Oznaczenie sprawy: PN – 20/21

**Wyjaśnienie treści SWZ nr 3**

**dot. postępowania o udzielenie zamówienia publicznego w trybie przetargu nieograniczonego na dostawę  
wyrobów medycznych, wyrobów foliowych.**

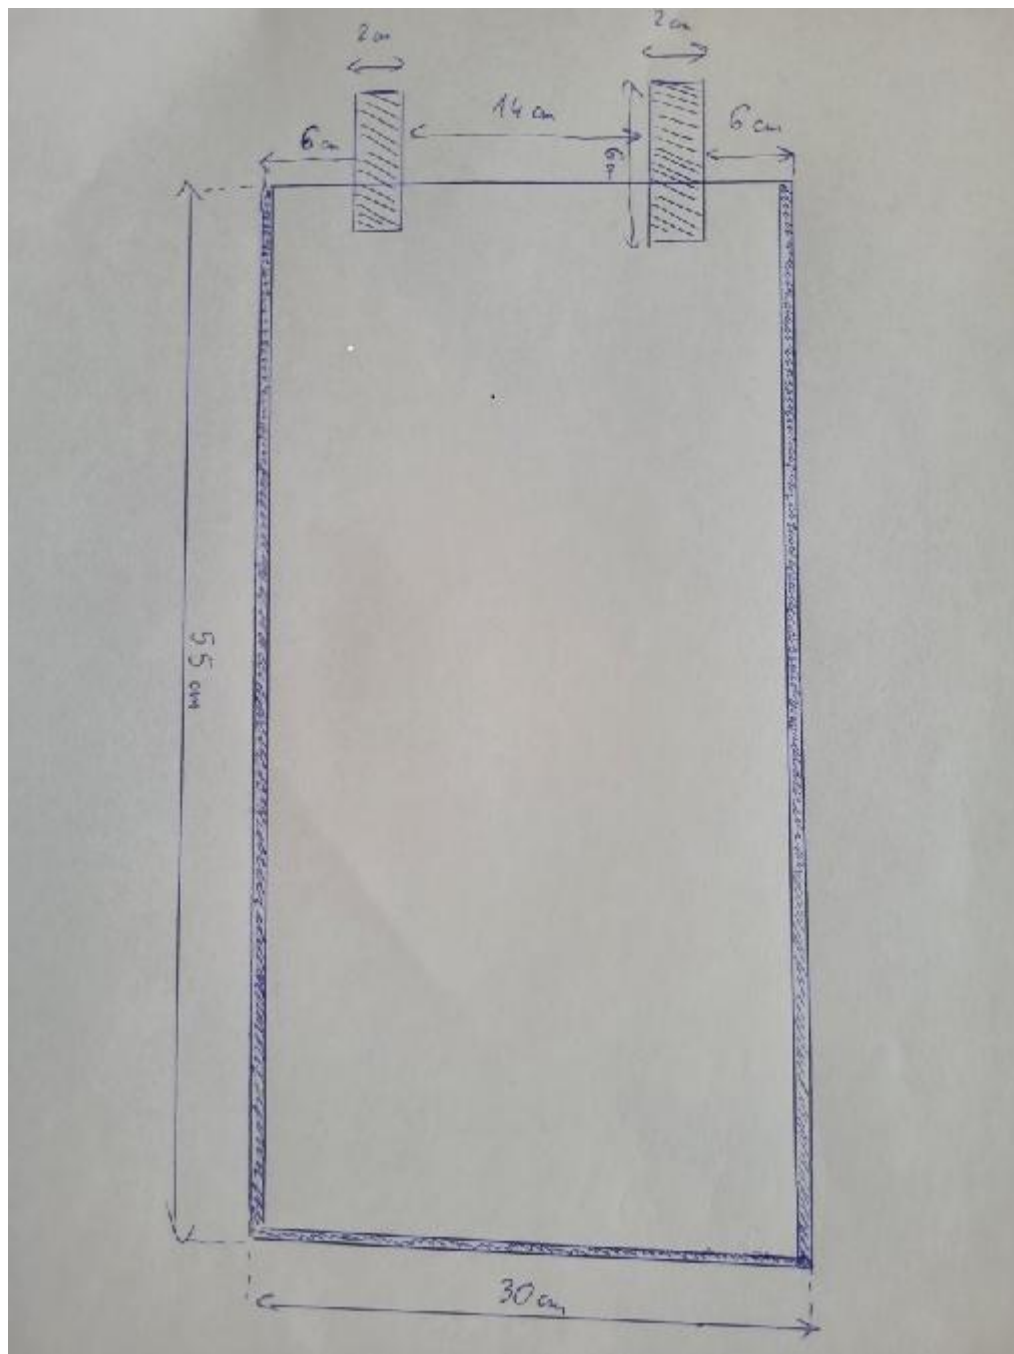
poz. nr 10 - "Worki foliowe dla wcześniaków z taśmami, rozmiar 30cmx55cm, HD 80mikronów" proszę o dodanie zdjęcia worka lub doprecyzowanie w którym miejscu znajdują się taśmy oraz jakiej są długości i szerokości.

**Zdjęcia i wymiary poniżej. Dopuszczalna tolerancja +/- 1 cm.**
